**Avis de la mission régionale
d'autorité environnementale
Hauts-de-France
sur le projet de parc éolien
la société « WP France 19 »
sur la commune d'Essômes-sur-Marne (02)**

Étude d'impact d'avril 2019 version consolidée en novembre 2021

n°MRAe 2022-6316

Carte d'implantation des parcs éoliens autour du projet (étude d'impact page 40)

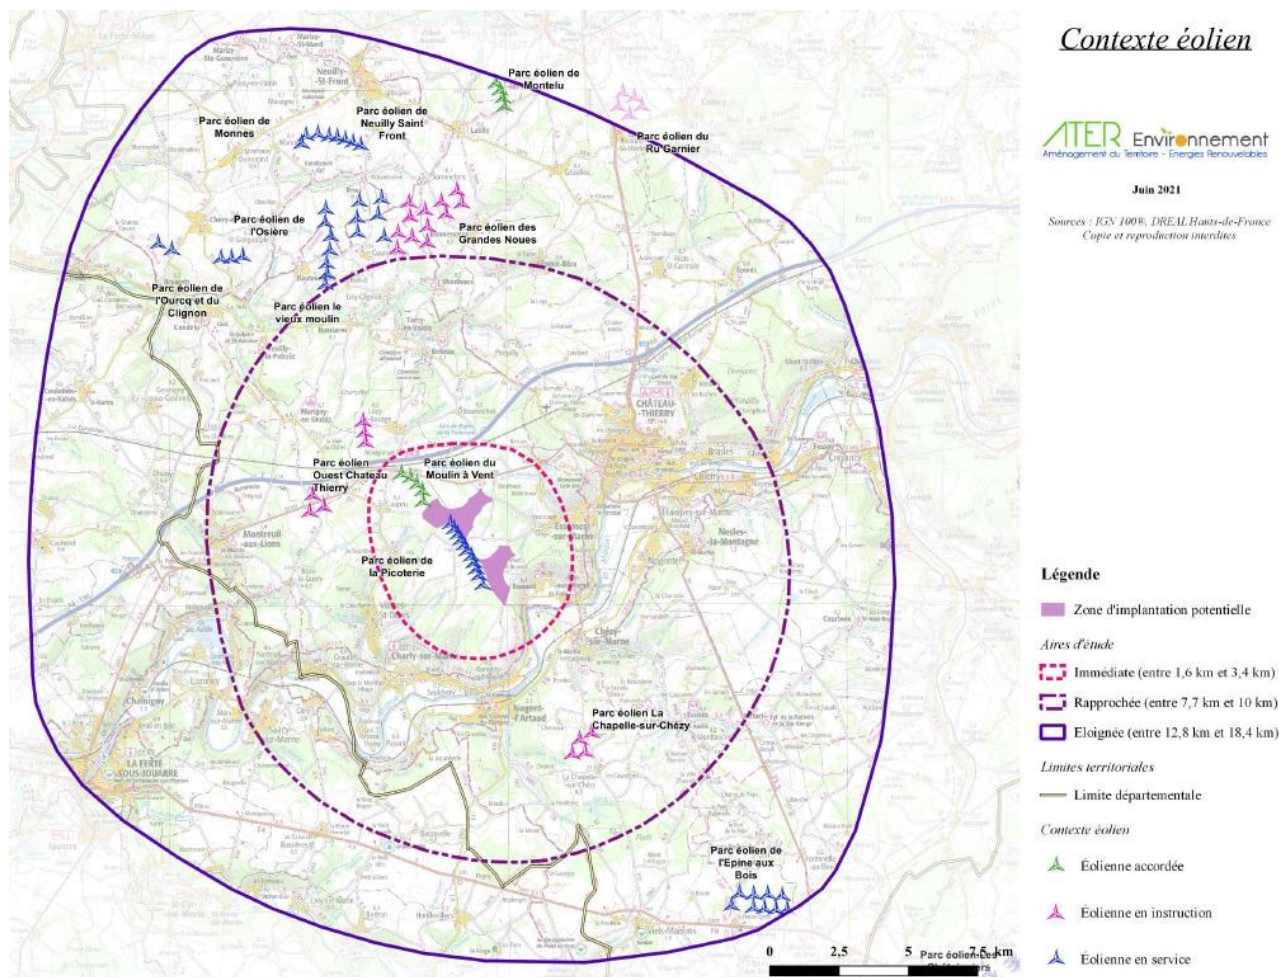
L'analyse des impacts du projet, de par sa proximité des parcs précités, ne peut être conduite indépendamment de celle des parcs voisins, ce qui a été réalisé par l'étude des effets cumulés.

Le projet est localisé dans un contexte où l'éolien est déjà présent avec six parcs construits, deux accordés et trois en instruction sur un périmètre de 15 kilomètres environ autour de la zone d'implantation potentielle (cf page 33 du volet paysager et page 41 de l'étude d'impact).
